**Verslag huishoudelijke elektrische installatie op laagspanning en zeer lage spanning****Algemeen:**

Referentie: 010-20260330-04	Datum controle: 30/03/2026
Keurder: 010

Eigenaar:	Onbekend	EAN-code:	Onbekend
Adres installatie:	De most 1 bus 1, 2490 - Balen	Nummer teller(s):	4071856
		Distributienetbeheerder installatie:	Fluvius
Datum uitvoering installatie:			
☐ Vóór 01/10/1981			
☒ Tussen 01/10/1981 en 01/06/2020			
☐ Vanaf 01/06/2020			
Type:	☒ Wooneenheid ☐ Niet-huishoudelijk ☐ PV ☐ Batterij ☐ Laadpaal

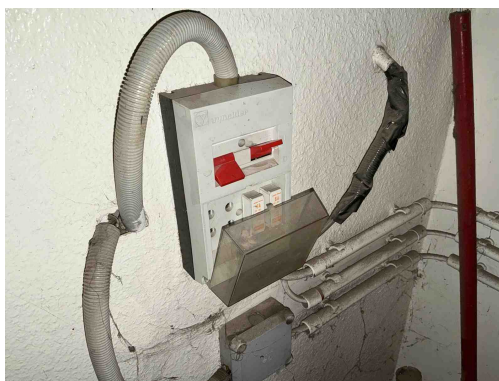
B29 - Het elektrisch verdeelbord in een huishoudelijke ruimte is niet voorzien van een deur (Boek1: 5.3.5.1).

Opmerking: Oa bord 1 en bord 6

B17 - De voedingsspanning is niet op elk bord vermeld (Boek 1: 3.1.3.3).

B18 - Het volgnummer is niet op elk bord vermeld (Boek 1: 3.1.3.3).

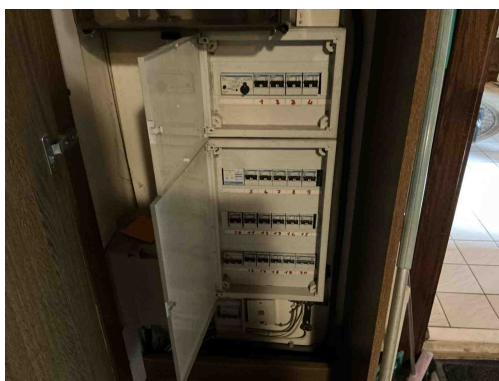
B29 - Het elektrisch verdeelbord in een huishoudelijke ruimte is niet voorzien van een deur (Boek1: 5.3.5.1).
Opmerking: Oa bord 1 en bord 6

B17 - De voedingsspanning is niet op elk bord vermeld (Boek 1: 3.1.3.3).
Opmerking: Oa bord 1,2,3,....

B18 - Het volgnummer is niet op elk bord vermeld (Boek 1: 3.1.3.3).
Opmerking: Oa bord 1,2,3,....

B30 - De houder van de beveiliging in een huishoudelijke ruimte is niet voorzien van aangepaste kalibreerelementen (Boek1: 5.3.5.5).
Opmerking: Oa bord 6

B06 - Het elektrisch verdeelbord heeft niet de minimale beschermingsgraad IPXX-B in een gewone ruimte (Boek 1: 4.2.2.3).
Opmerking: Oa bord 3 en bord 6 en bord 5 ,

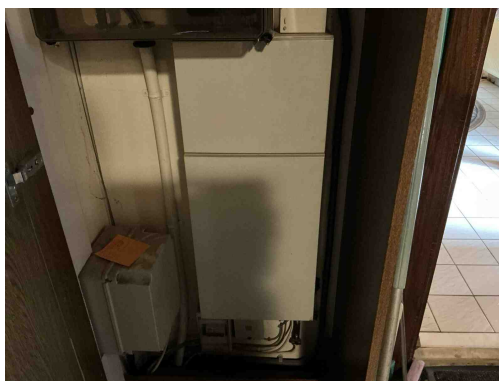
B17 - De voedingsspanning is niet op elk bord vermeld (Boek 1: 3.1.3.3).
Opmerking: Oa bord 1,2,3,....

B18 - Het volgnummer is niet op elk bord vermeld (Boek 1: 3.1.3.3).
Opmerking: Oa bord 1,2,3,....

B06 - Het elektrisch verdeelbord heeft niet de minimale beschermingsgraad IPXX-B in een gewone ruimte (Boek 1: 4.2.2.3).
Opmerking: Oa bord 3 en bord 6 en bord 5 ,

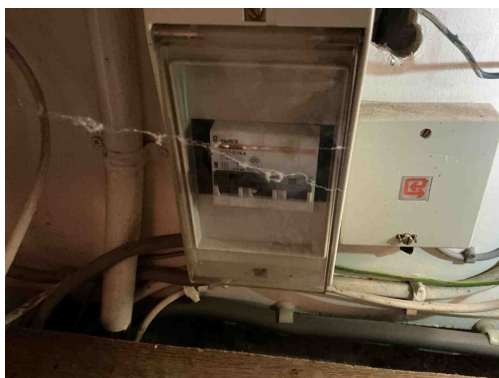
B17 - De voedingsspanning is niet op elk bord vermeld (Boek 1: 3.1.3.3).
Opmerking: Oa bord 1,2,3,....

B18 - Het volgnummer is niet op elk bord vermeld (Boek 1: 3.1.3.3).
Opmerking: Oa bord 1,2,3,....

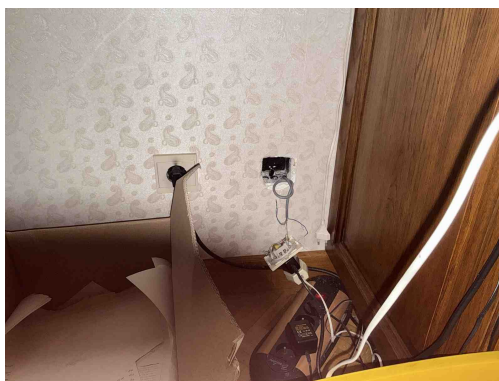
B17 - De voedingsspanning is niet op elk bord vermeld (Boek 1: 3.1.3.3).
Opmerking: Oa bord 1,2,3,....

B18 - Het volgnummer is niet op elk bord vermeld (Boek 1: 3.1.3.3).
Opmerking: Oa bord 1,2,3,....

B06 - Het elektrisch verdeelbord heeft niet de minimale beschermingsgraad IPXX-B in een gewone ruimte (Boek 1: 4.2.2.3).
Opmerking: Oa bord 3 en bord 6 en bord 5 ,

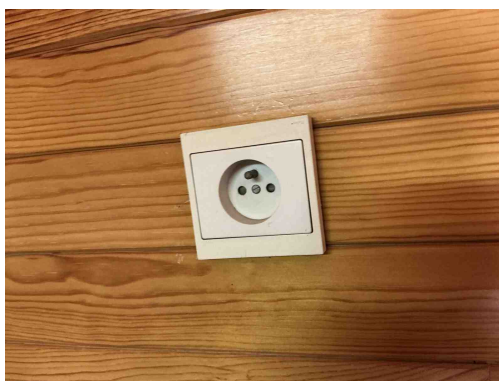
T10 - Bepaalde contactdozen en/of schakelaars zijn niet degelijk bevestigd (Boek 1: 1.4.1.3).
Opmerking: Oa 1 ste verdiep en bureau

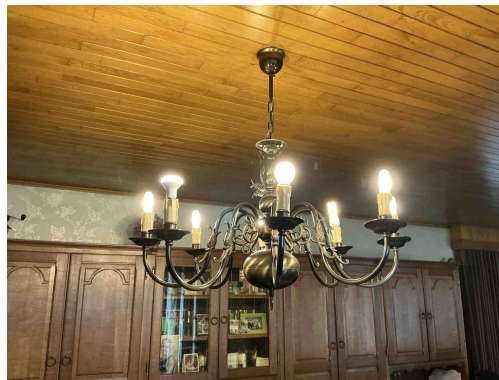
T10 - Bepaalde contactdozen en/of schakelaars zijn niet degelijk bevestigd (Boek 1: 1.4.1.3).
Opmerking: Oa 1 ste verdiep en bureau

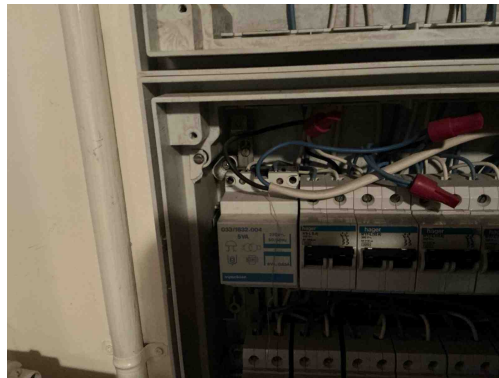
Klasse 0 armatuur
Opmerking: Oa keuken

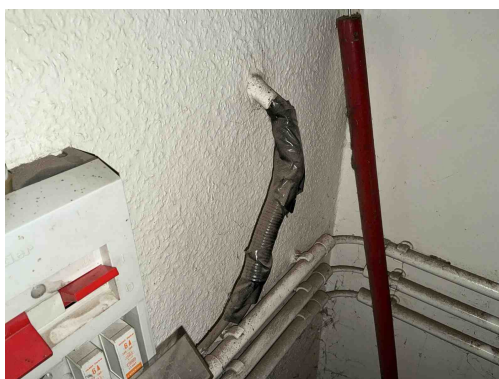
T21 - Het elektrisch materieel is niet geplaatst volgens de voorschriften van de fabrikant/ regels van goed vakmanschap . (Boek 1: 1.4.1.3)

Opmerking: Oa bord 1,2,3,4,5 vijzen ophanging niet afgedekt

C27 - Het gebruik van geleiders van het type VTLmB (côte-à-côte) is niet toegestaan (Boek 1: 1.4.2.1).

Opmerking: Oa bord 3

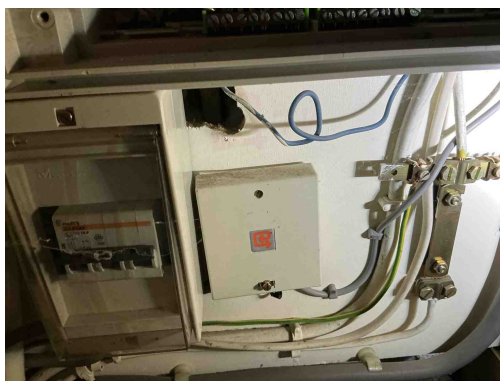
C26 - De verbindingen zijn niet gebeurd in borden, in aftakdozen, aan de klemmen van contactdozen, schakelaars of in de verlichtingstoestellen (Boek 1: 5.2.6.1).

Opmerking: Oa kelder

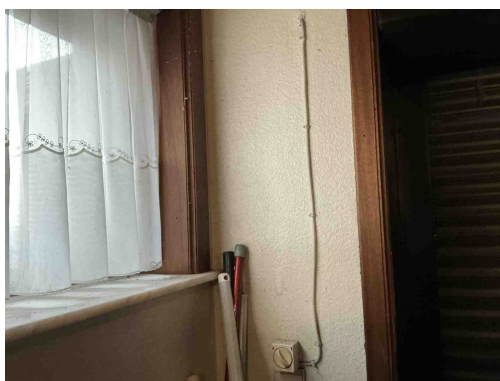
C21 - Het gebruik van geleiders van het type VOB, zonder bijkomende afscherming is niet toegestaan (Boek 1: 5.2.9.6).
Opmerking: Oa onder bord 3

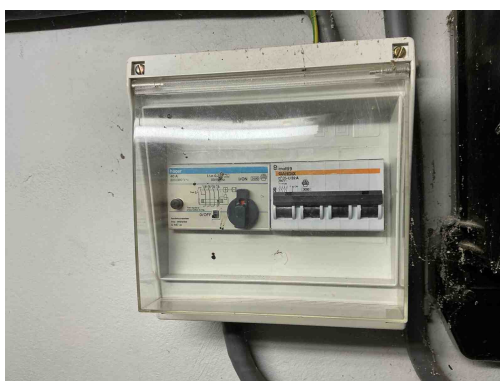
C38 - Het gebruikte kabeltype (snoerkabel) voldoet niet aan de specificaties die van toepassing zijn op voedingsleidingen voor vaste installatie (Boek 1: 1.4.2.1, 5.2.6.2).
Opmerking: Oa slaapkamer
